Институт по проектированию сигнализации,
централизации, связи и радио на железнодорожном
транспорте «Гипротрансигналсвязь» –
филиал АО «Росжелдорпроект»

УКАЗАНИЯ, ИНФОРМАЦИОННЫЕ ПИСЬМА

ВЫПУСК 2

[Об изменениях в схемах обеспечения
скоростного режима]

Рис. 4

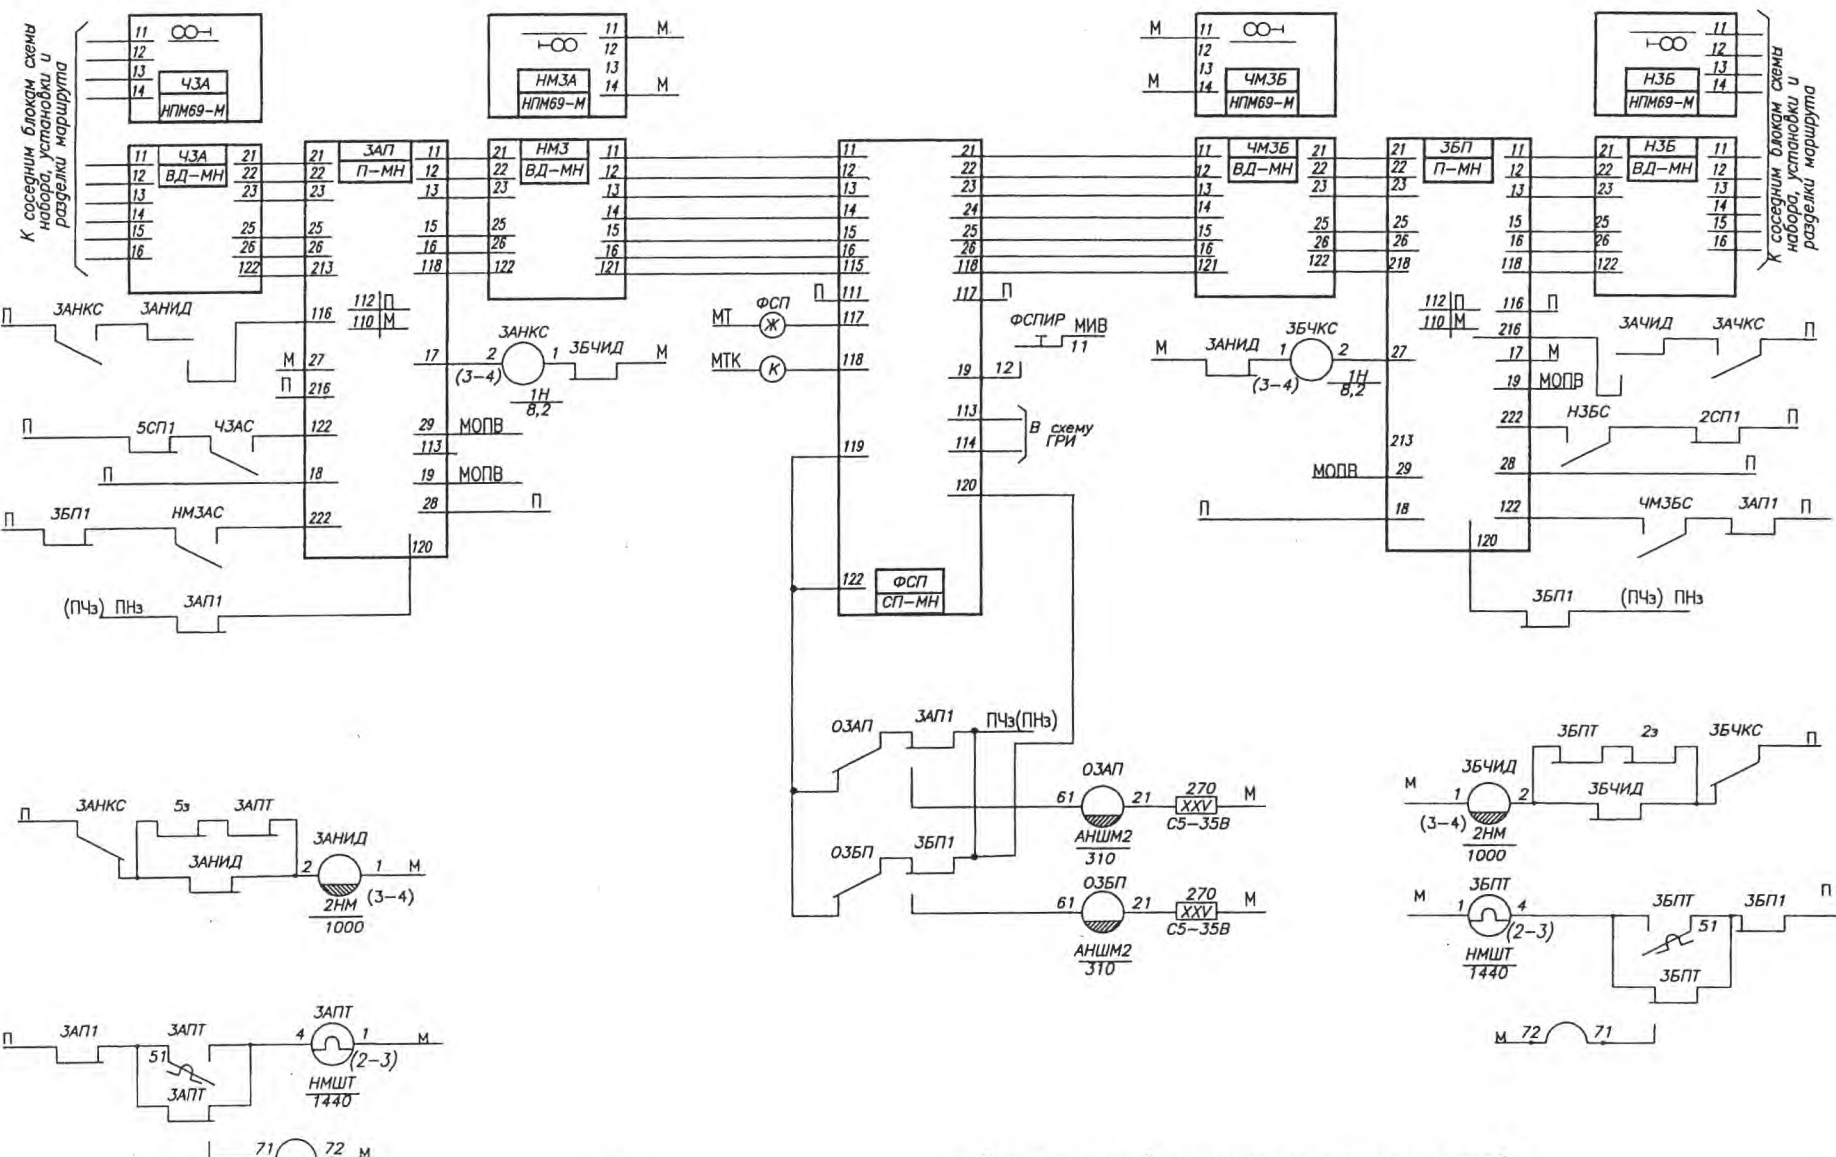
В этом случае для разделки поездного маршрута после приема поезда на путь, например 3АП и дальнейшем проследовании за маршрутный светофор НМ3А, между схемными узлами светофоров НМ3А и ЧМ3Б строится схемный узел фиктивной маршрутной секции. Точно так же, как и при наличии реальной бесстрелочной секции между поездными светофорами, исключаются встречные поездные маршруты до светофоров НМ3А и ЧМ3Б и не исключаются встречные маневровые или встречный поездной и маневровый маршруты до этих маршрутных светофоров. Точно так же как и для первого случая строятся дополнительные контрольно-секционные реле и дополнительные выключающие реле поездных маршрутов на пути для обеспечения исключения встречных поездных маршрутов и медленно-действующие на срабатывание типа НМШТ-1440 повторители путевых реле.

Фиктивная секция введена для возможности установки маршрутов по светофорам НМ3А и ЧМ3Б. Установка этих маршрутов осуществляется нажатием одной начальной маневровой или поездной кнопки светофора и срабатыванием наборного блока НПМ-69 светофора, после срабатывания начальных реле ОН, Н или НМ, контрольно-секционных реле исполнительного блока ВД-МН (ВД-62), реле КС блока фиктивной секции ФСП, реле КС и выключающих реле блока П-МН(П-62).

При вступлении поезда или маневрового состава на следующий путь (занимаются рельсовые цепи 3АП и 3БП) обесточивается путевое реле фиктивной секции и срабатывает первое маршрутное реле, а после перехода поезда или маневрового состава полностью на следующий путь, срабатывает путевое реле в фиктивной секции, срабатывает второе по ходу поезда маршрутное реле и происходит размыкание фиктивной маршрутной секции.

Для исключения неразмыкания фиктивной секции при проследовании короткой подвижной единицы в результате срабатывания путевого реле первого пути до обесточивания путевого реле пути, на который переходит подвижная единица, введены медленнодействующие обратные повторители путевых реле ОЗАПМ и ОЗБПМ.

Рис.6

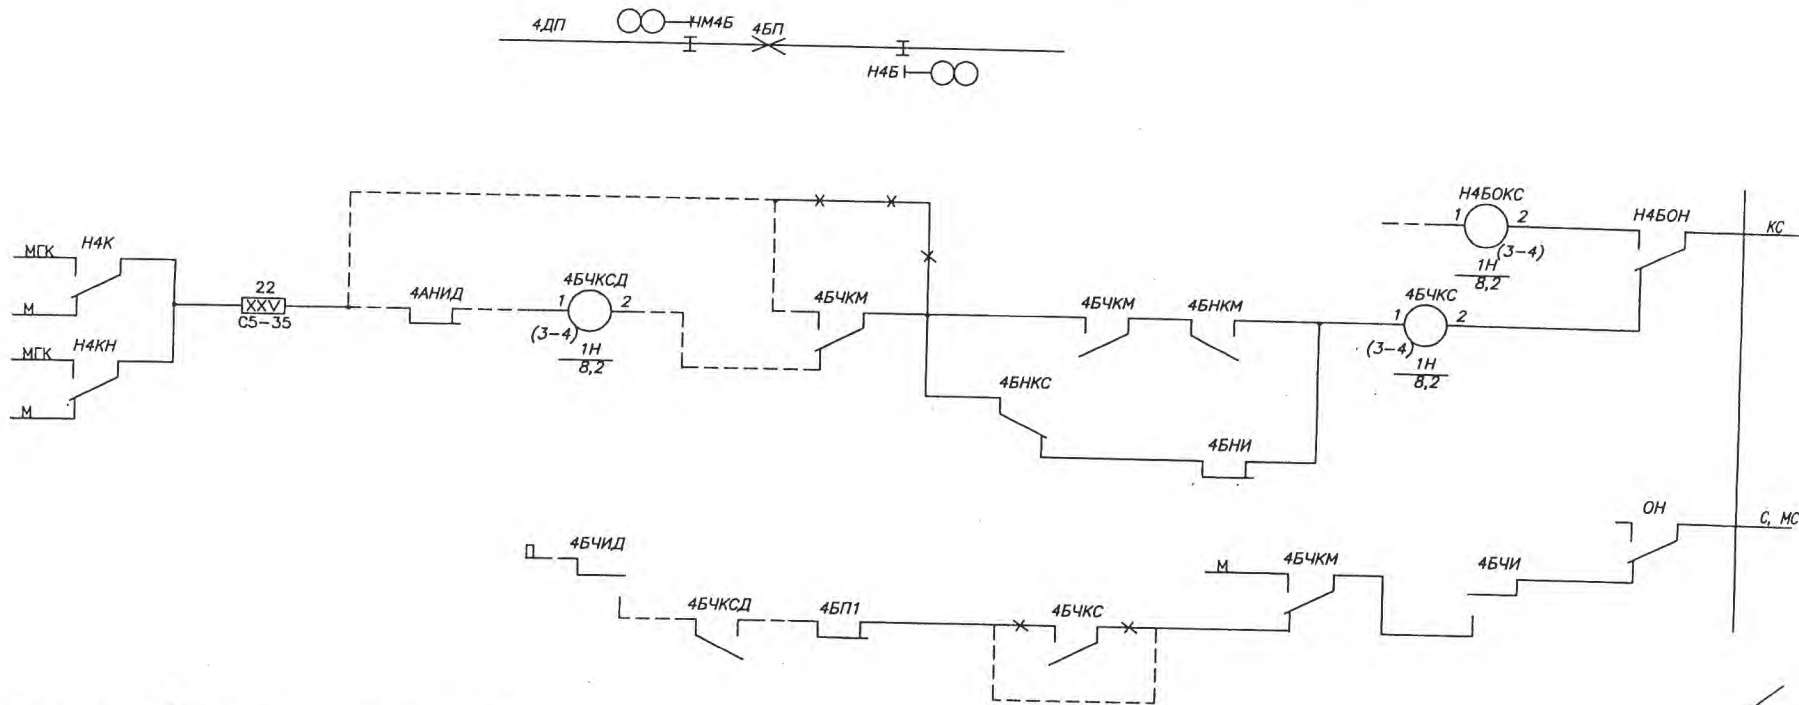
2.1 1случай. Между поездными сигналами имеется бесстрелочный участок. (рисунки 5,6 приложения).

Логика исключения встречных поездных маршрутов при наличии между сигналами бесстрелочного участка для альбомов ЭЦ-12-03, ЭЦ-12-13 повторяет логику исключения для блочных систем ЭЦ: необходимые зависимости выполняются и проверяются в схемах контрольно-секционных реле и схемах сигнальных реле. Остальные схемные решения для обоих путей и светофоров повторяют типовые решения, приведенные в ЭЦ-12-03, ЭЦ-12-13 и чтобы не загружать чертежи опущены.

Включение схемных узлов четной стороны пути 4Б,
схемных узлов св.4Б, 4М4Б бесстрелочного участка 4ДП
выполнять в соответствии с альбомом ЭЦ-12-13 (ЭЦ-12-03)

Рис.7

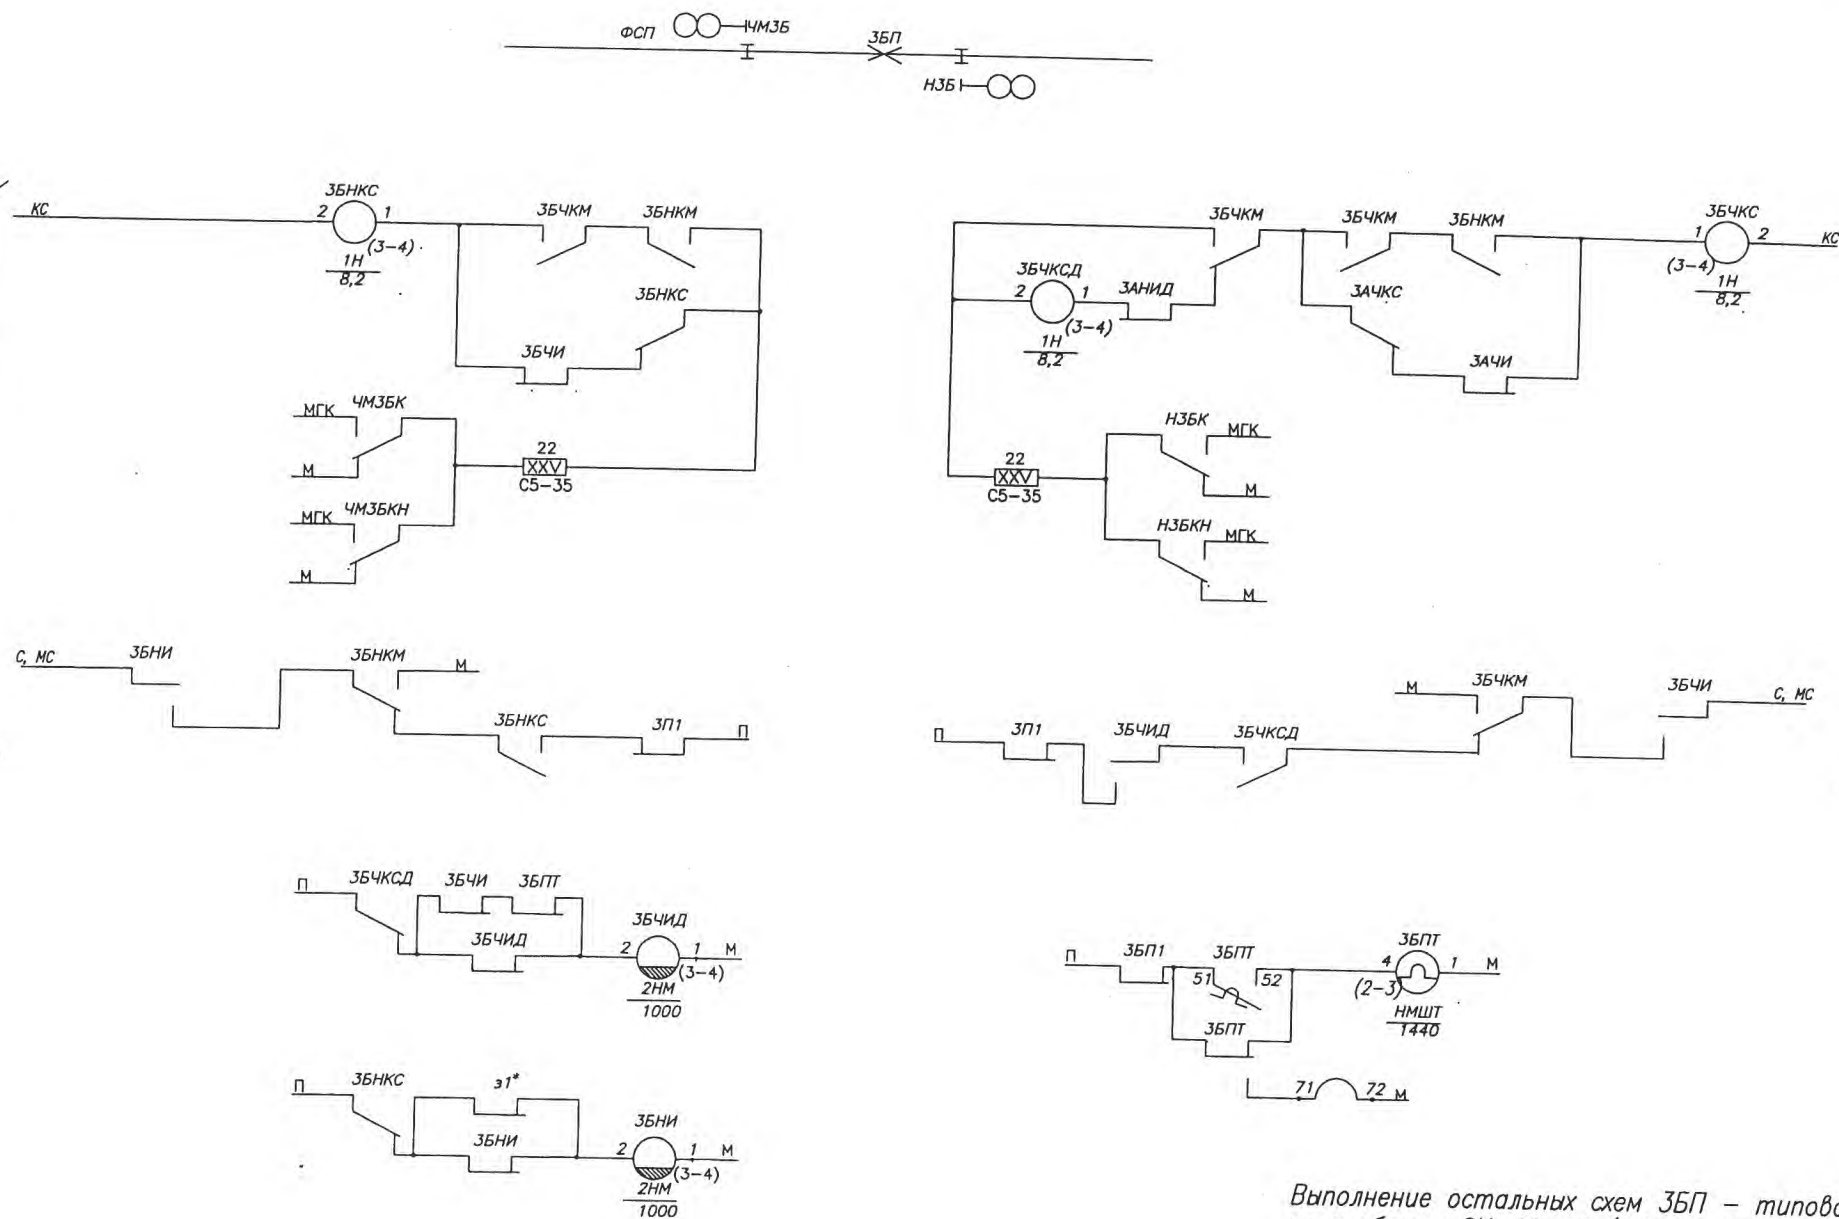
2.2 2 случай. Поездные светофоры находятся в створе. (рисунки 7,8 приложения).

Логика исключения встречных поездных маршрутов при расположении поездных светофоров в створе для альбомов ЭЦ-12-03, ЭЦ-12-13 повторяет логику исключения для блочных систем ЭЦ. Отличие состоит в том, что так как между схемными узлами светофоров в створе размещается схемный узел фиктивной секции и не требуется замыкать отсутствующие стрелки, не требуется усиление замыкания, не монтируется ряд реле: СПК, ВСП, МСП, СП2, 31, необходимые в противном случае.

Рисунок 1

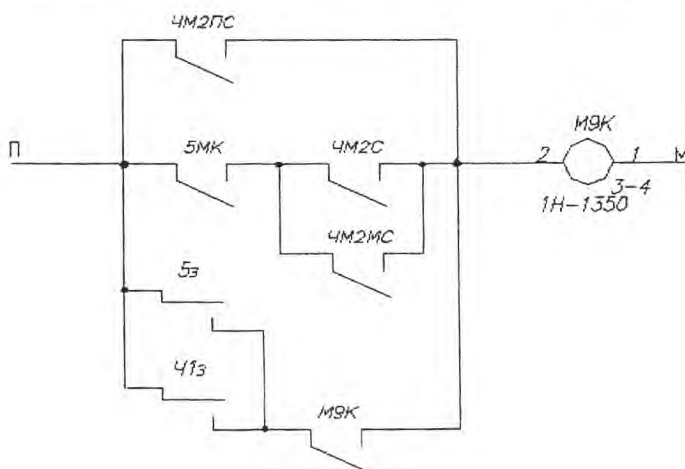
В процессе эксплуатации систем ЭЦ, выполненных по техническим решениям МРЦ-15-78 и альбома 1 часть 1 УМРЦН-10 раздела «Установка поездных маршрутов по минусовому положению стрелки, примыкающей к приемо-отправочному пути» выявлена возможность перекрытия выходного светофора при кратковременной потере контроля стрелки в пути, находящейся в минусовом положении (переключение фидеров). Факт перекрытия возможен при поездной ситуации, когда подвижная единица находится перед выходным светофором и примыкающая к пути стрелочная секция разомкнута, при этом происходит выключение красного огня на маневровом светофоре с последующим перекрытием выходного светофора. Повторного включения красного огня на маневровом светофоре при восстановлении контроля положения стрелки не происходит.

Для исключения этого недостатка необходимо внести изменения в технические решения альбома 1 часть 1 УМРЦН-10 стр. 49-55 и МРЦ-15-78 стр.35-41 в части включения красного огня на маневровом светофоре М9 по рисунку 1.
